**Verslag huishoudelijke elektrische installatie op laagspanning en zeer lage spanning****Algemeen:**

Referentie: 012-20260224-03	Datum controle: 24/02/2026
Keurder: 012

Eigenaar:	Onbekend	EAN-code:	Onbekend
Adres installatie:	Vuurkruisenlei 71, 2930 - Brasschaat	Nummer teller(s):	637227
		Distributienetbeheerder installatie:	Fluvius
Datum uitvoering installatie: ☐ Vóór 01/10/1981 ☒ Tussen 01/10/1981 en 01/06/2020 ☐ Vanaf 01/06/2020			
Type: ☒ Wooneenheid ☐ Niet-huishoudelijk ☐ PV ☐ Batterij ☐ Laadpaal

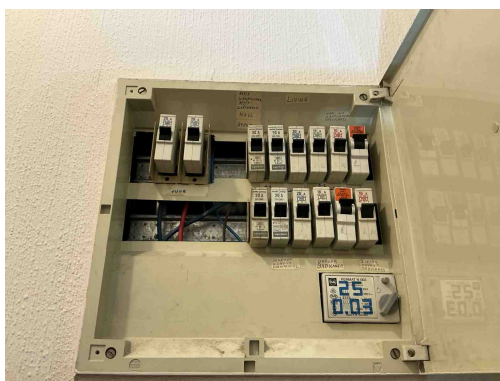
B17 - De voedingsspanning is niet op elk bord vermeld (Boek 1: 3.1.3.3).
Opmerking: Oa bord 1

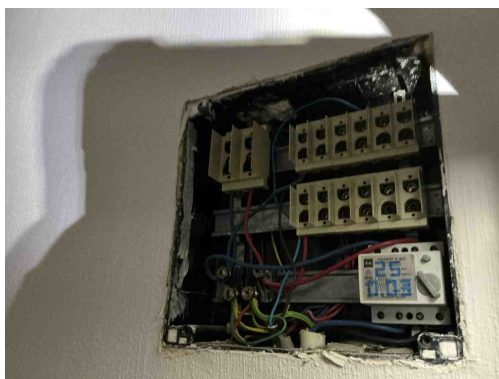
B06 - Het elektrisch verdeelbord heeft niet de minimale beschermingsgraad IPXX-B in een gewone ruimte (Boek 1: 4.2.2.3).
Opmerking: Oa bord 1

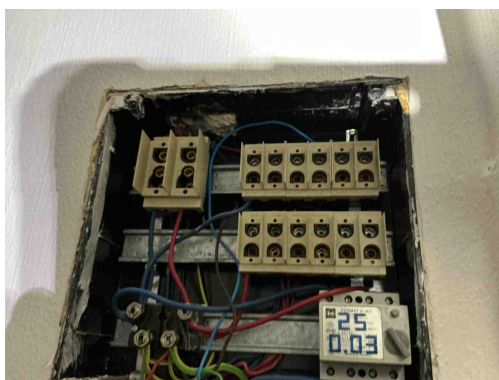
D05 - Er is geen ondergeschikte differentieelstroominrichting van maximum 30 mA geplaatst voor de beveiliging van de ruimte(n) die een badkuip en/of douche bevatten (Boek 1: 4.2.4.3).

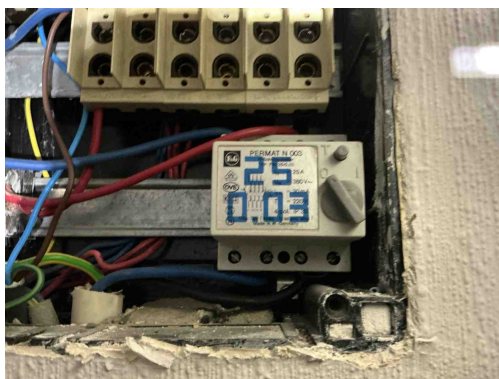
B30 - De houder van de beveiliging in een huishoudelijke ruimte is niet voorzien van aangepaste kalibreerelementen (Boek1: 5.3.5.5).

Opmerking: Oa bord 1

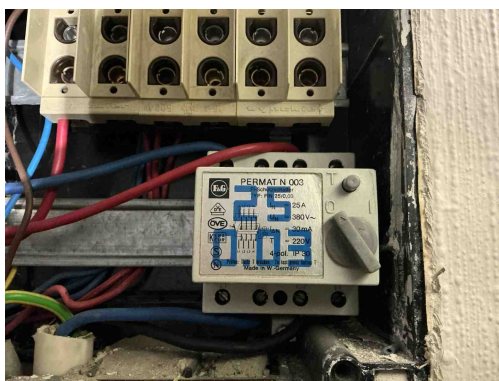
D04 - De hoofddifferentieelstroominrichting is niet verzegelbaar (Boek 1: 4.2.4.3).
Opmerking: Oa bord 1

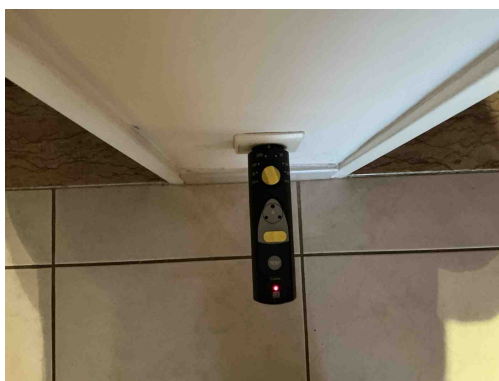
D08 - De nodige markeringen op de beveiligingstoestellen ontbreken of zijn onleesbaar (Boek 1: 5.3.5.5).
Opmerking: Oa bord 1

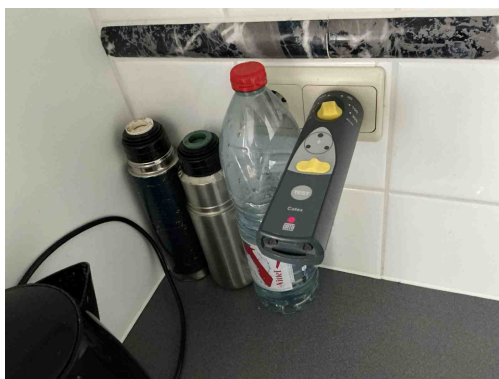
A13 - De continuïteit van de beschermingsgeleider met de aardingsinstallatie is niet gerealiseerd (Boek 1: 5.4.3).
Opmerking: Oa gang, keuken, dampkap algemeen....

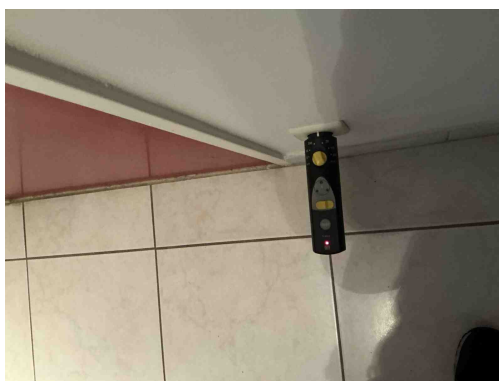
A13 - De continuïteit van de beschermingsgeleider met de aardingsinstallatie is niet gerealiseerd (Boek 1: 5.4.3).
Opmerking: Oa gang, keuken, dampkap algemeen....

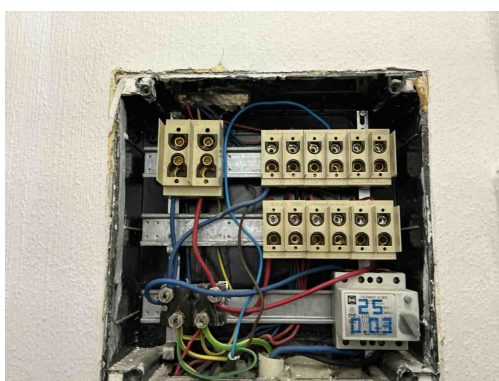
A13 - De continuïteit van de beschermingsgeleider met de aardingsinstallatie is niet gerealiseerd (Boek 1: 5.4.3).
Opmerking: Oa gang, keuken, dampkap algemeen....
